高浜発電所 1 号炉、2 号炉、3 号炉及び 4 号炉 原子炉設置変更許可申請書 新旧比較表

2021年12月

関西電力株式会社

第 2.4.2 図 発電所全体配置図

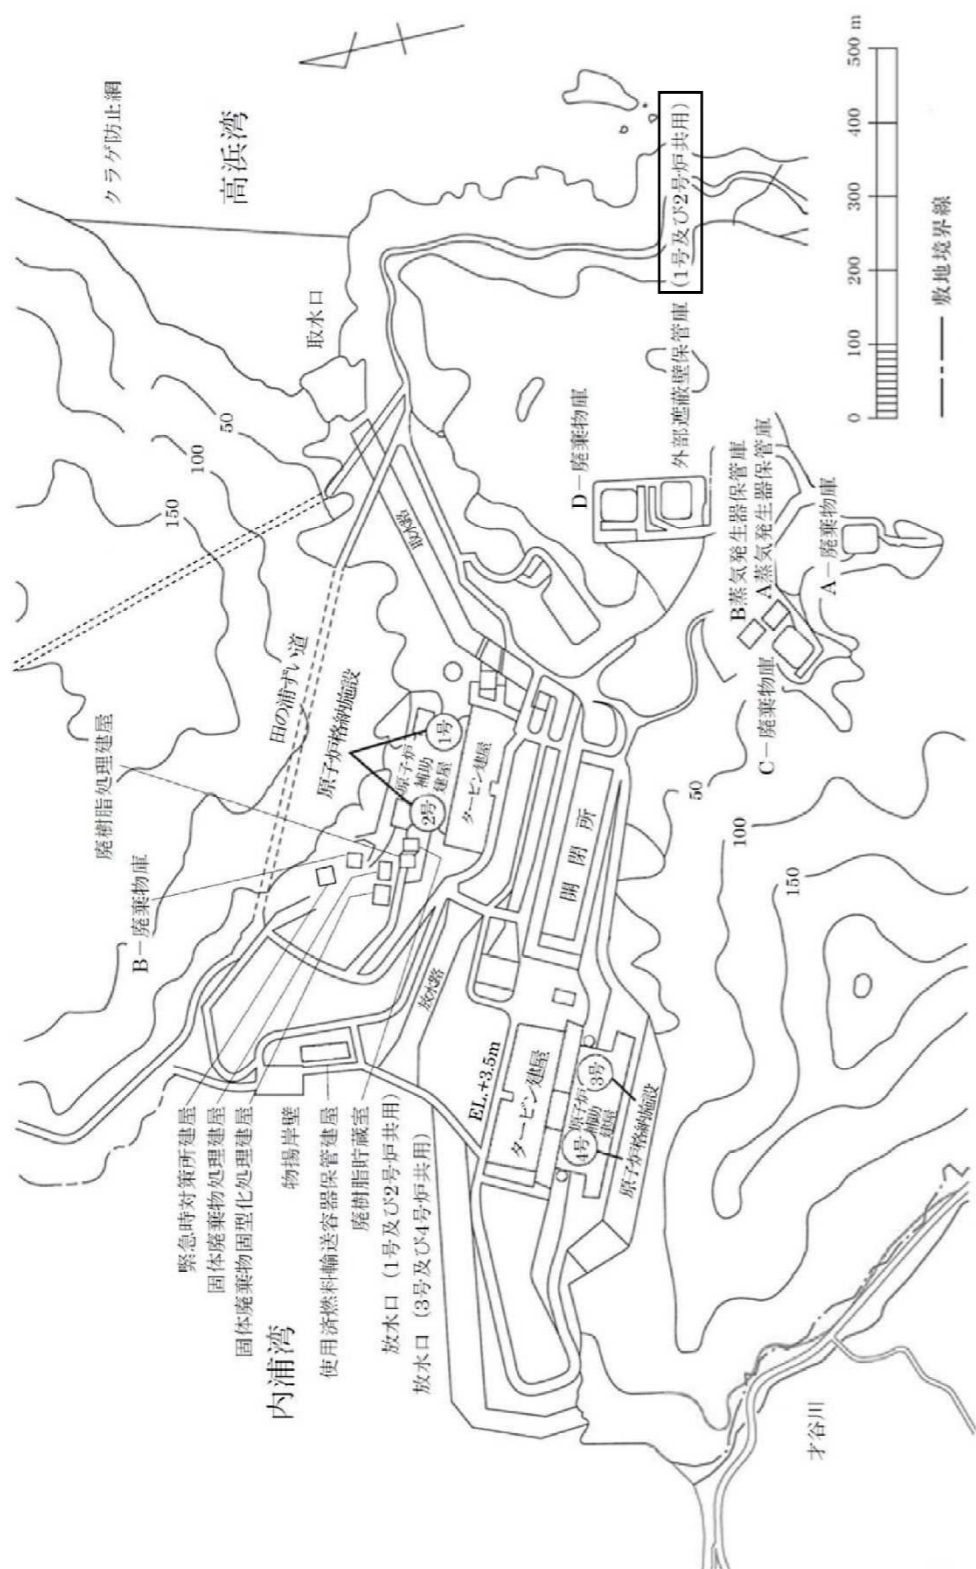
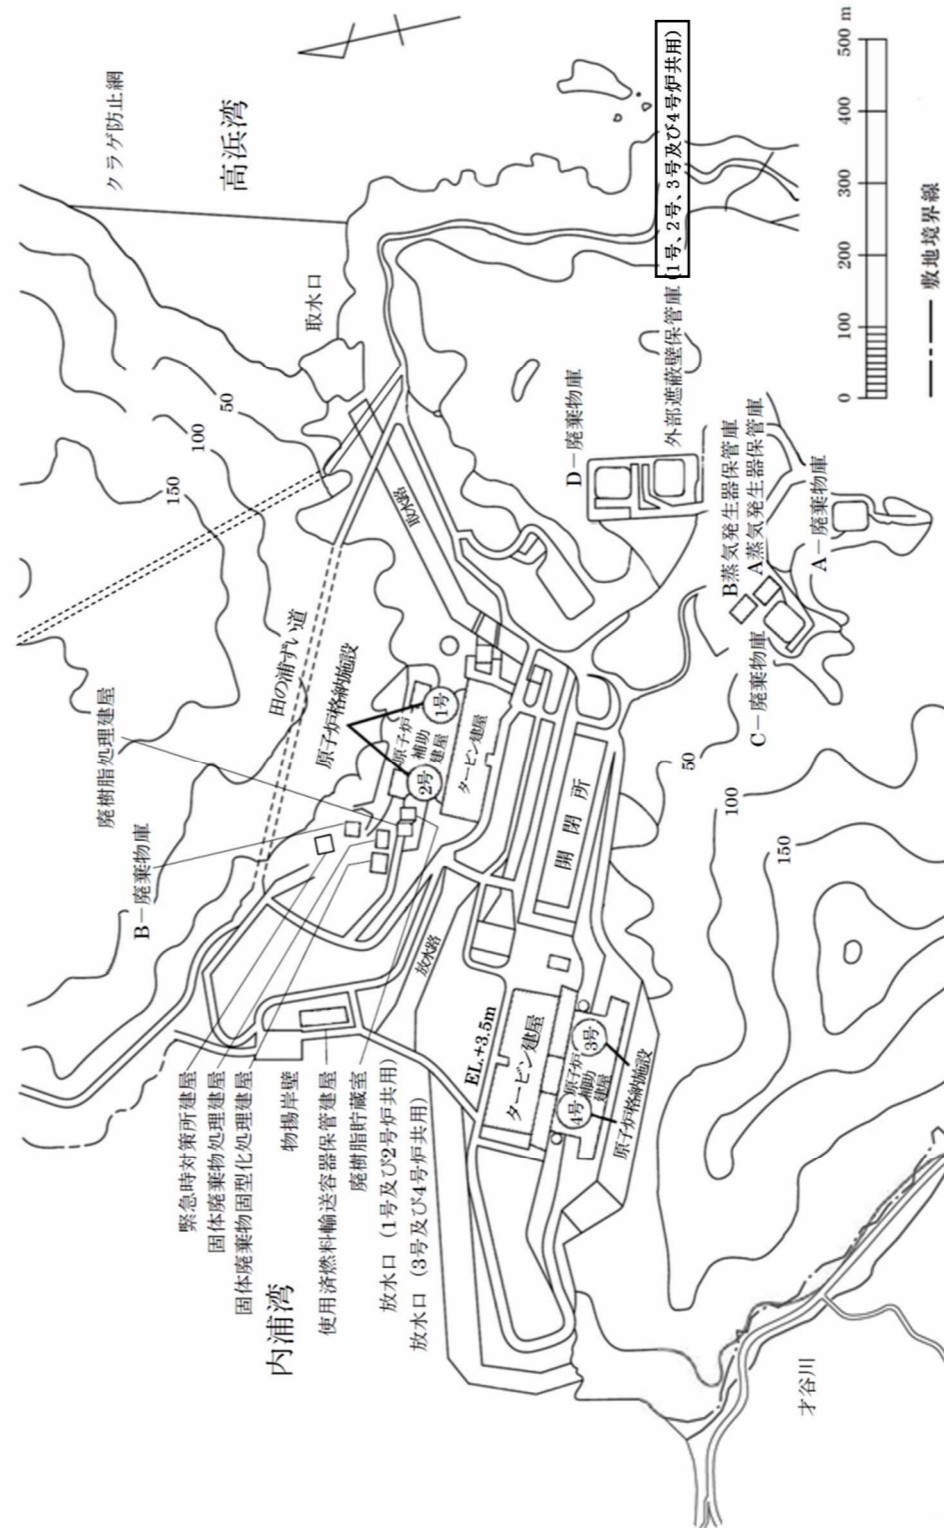
外部遮蔽壁保管庫の共用化

第 7.1 図 放射性廃棄物の廃棄施設の流路線図

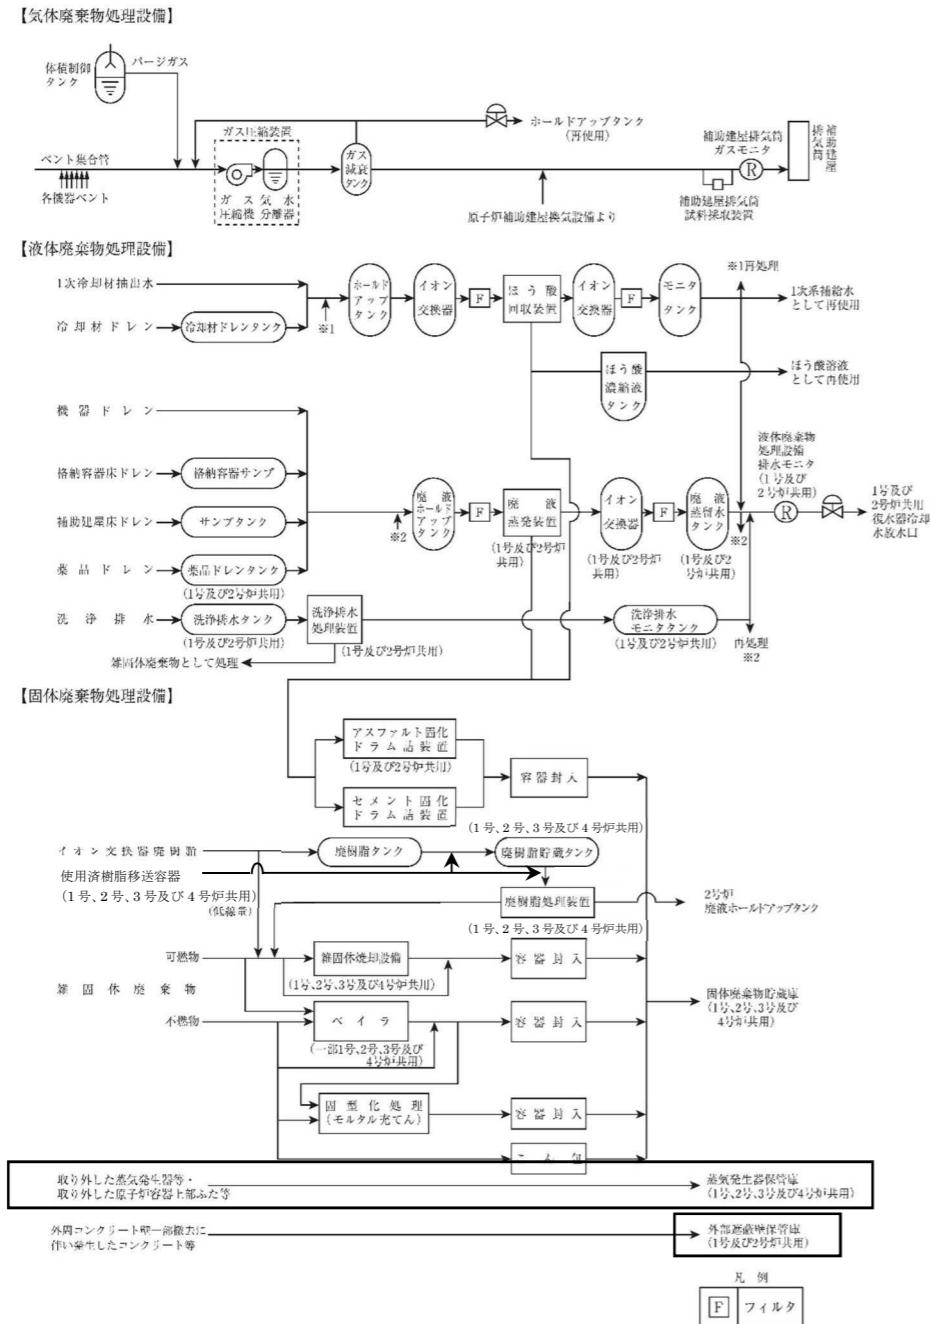
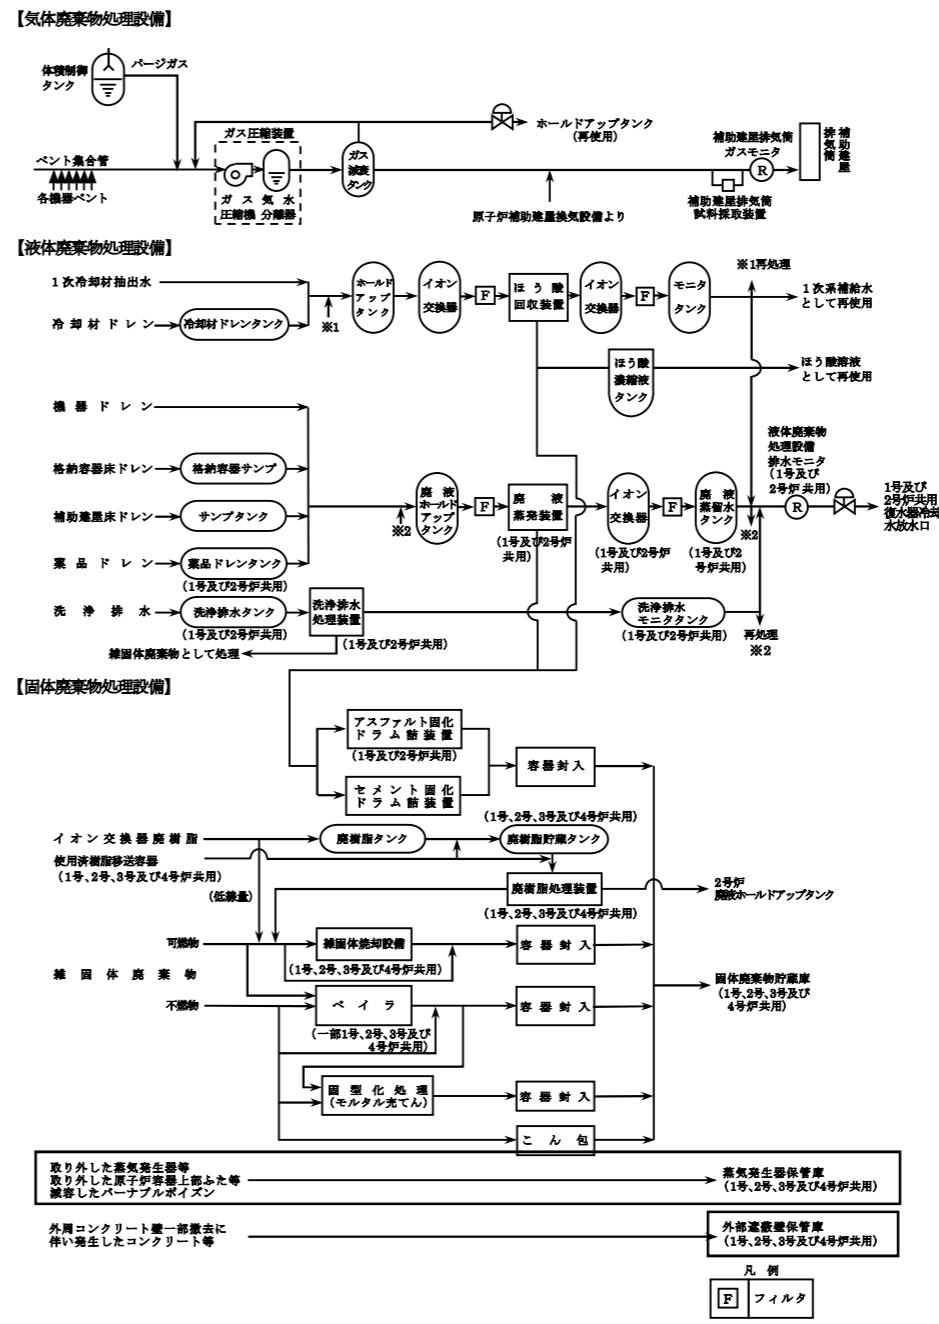
保管対象物の変更
外部遮蔽壁保管庫の共用
化

第2.1.1図 管理区域及び保全区域図

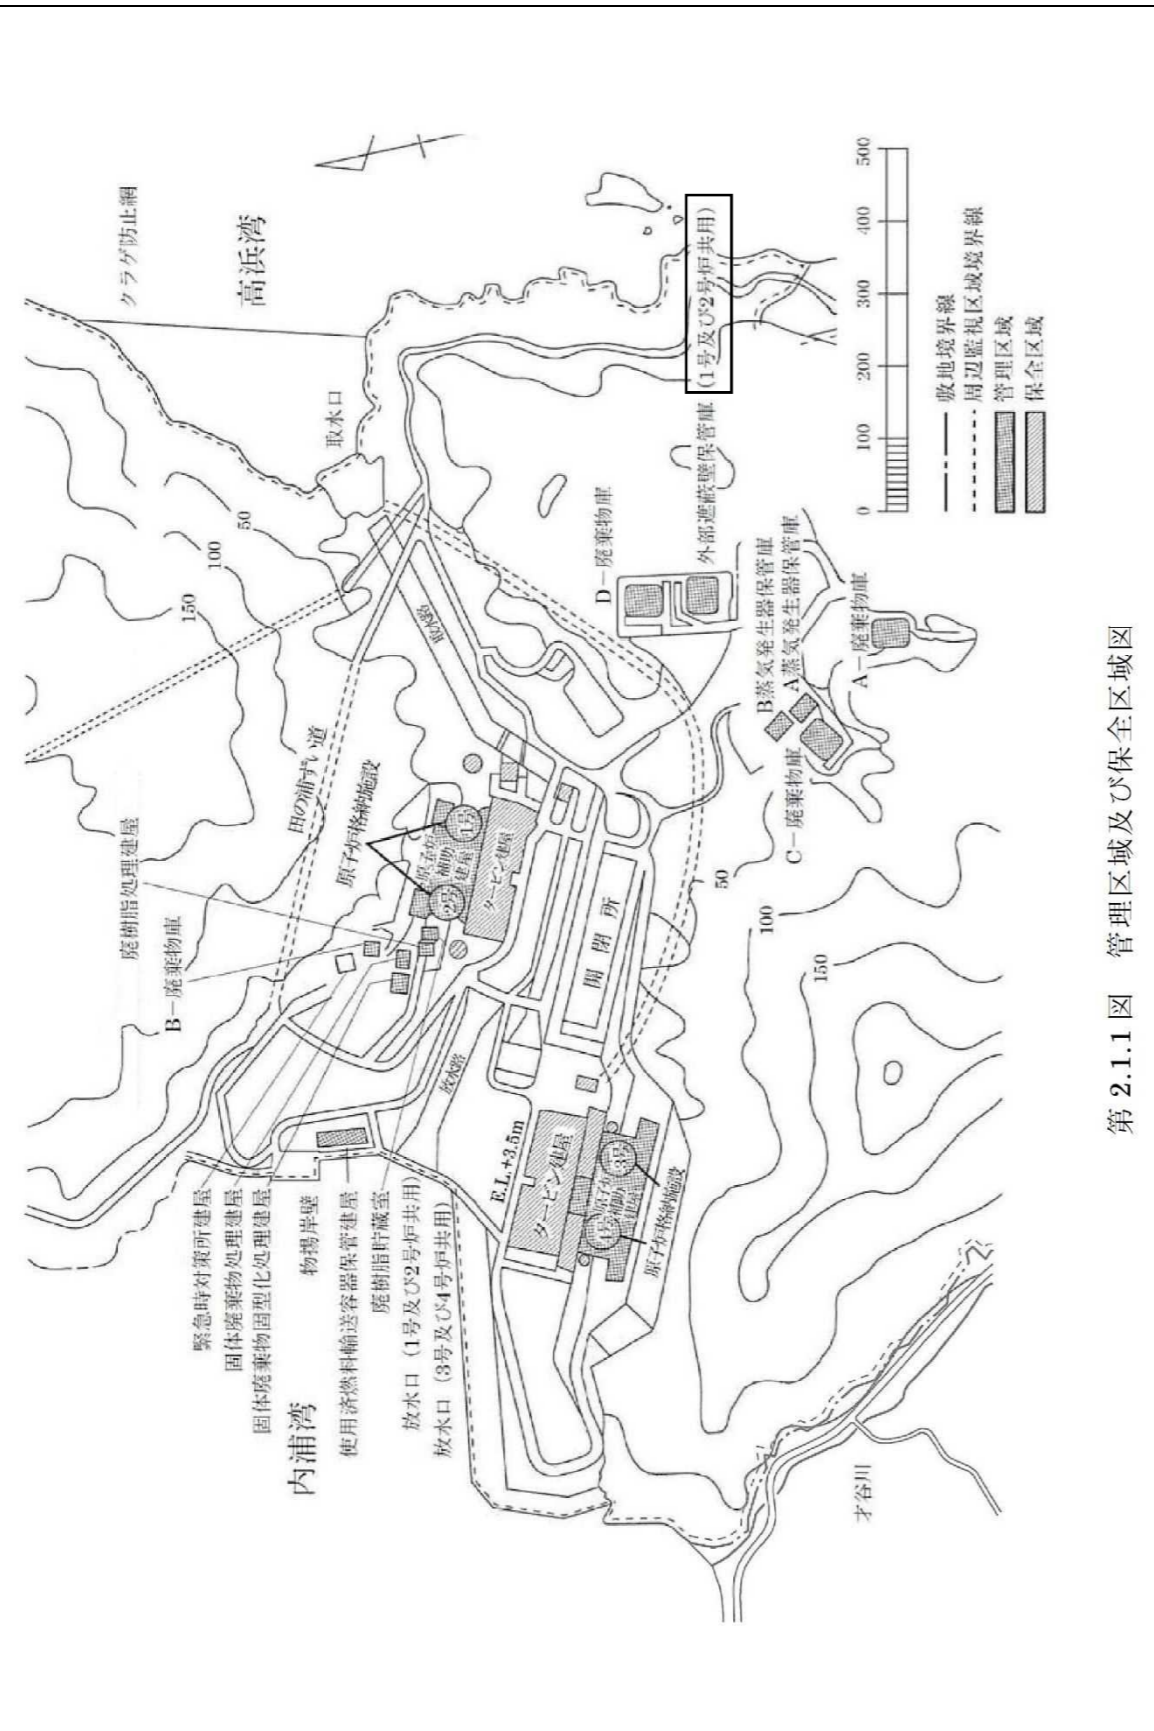
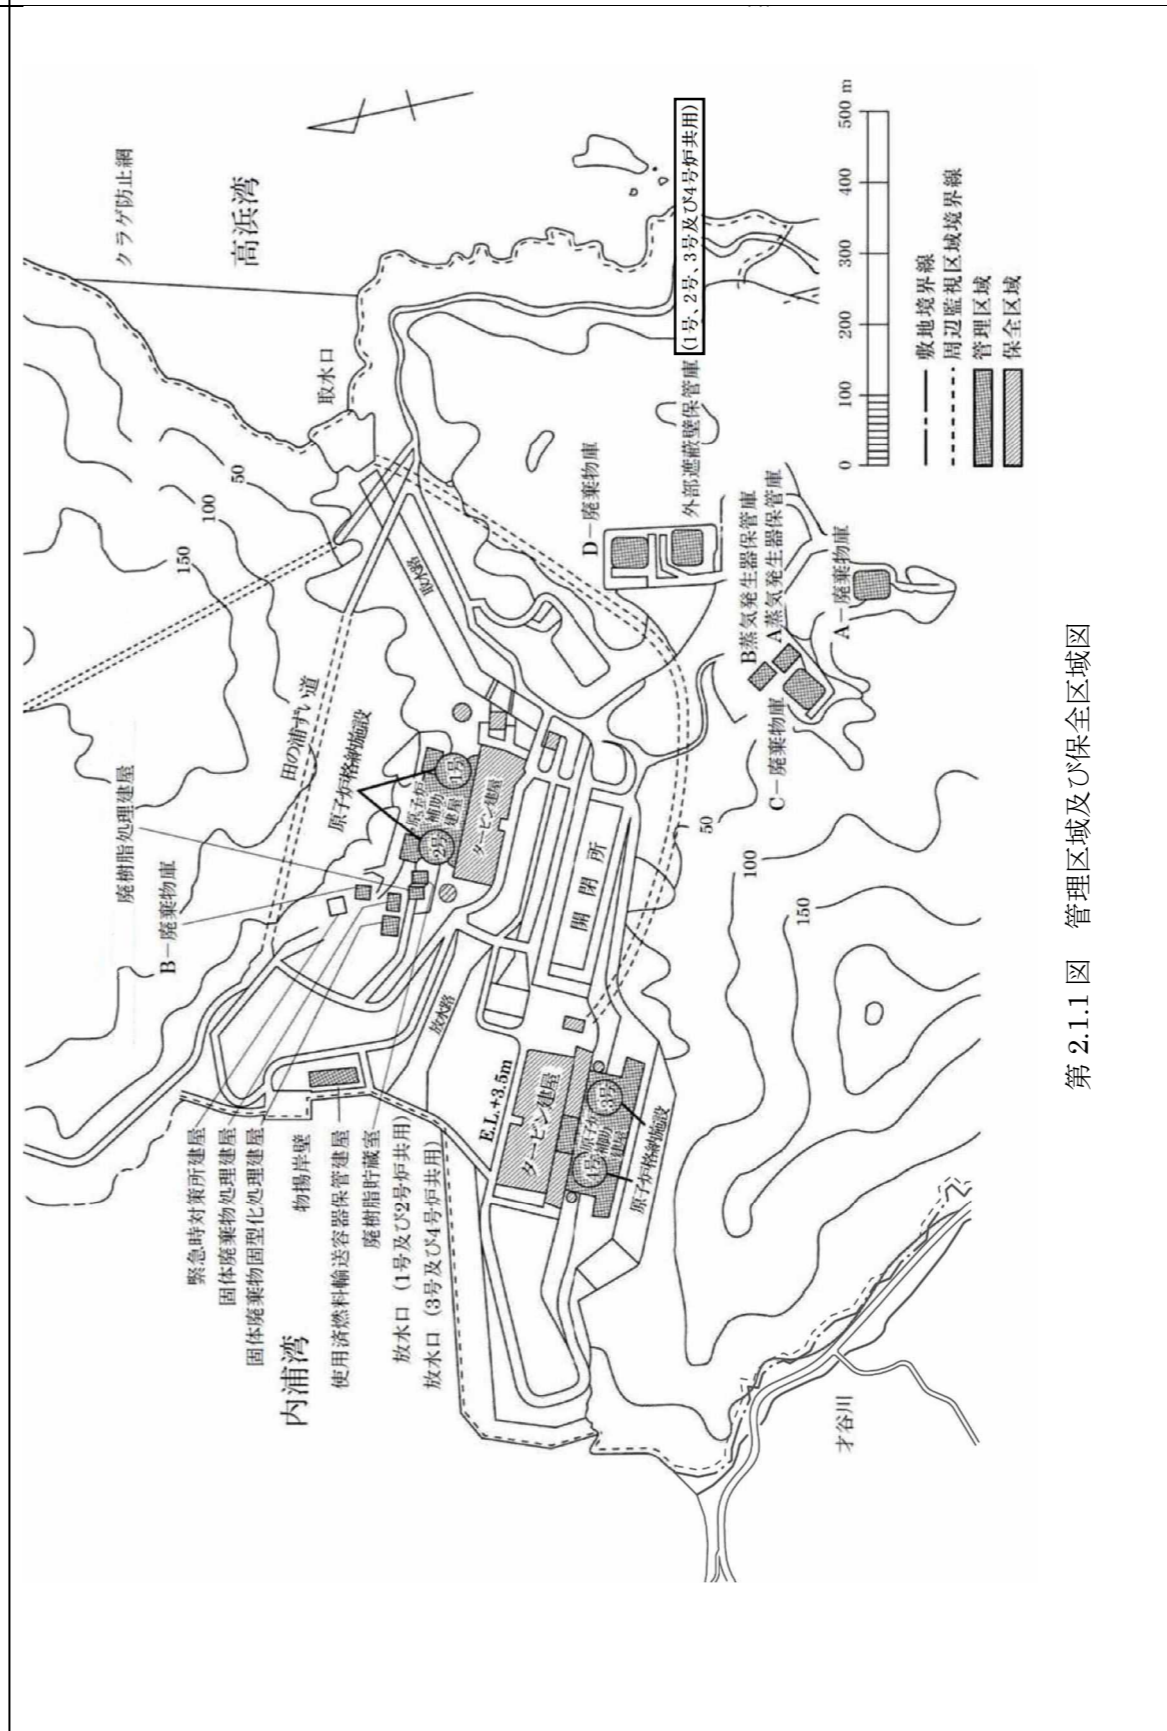
外部遮蔽壁保管庫の共用化
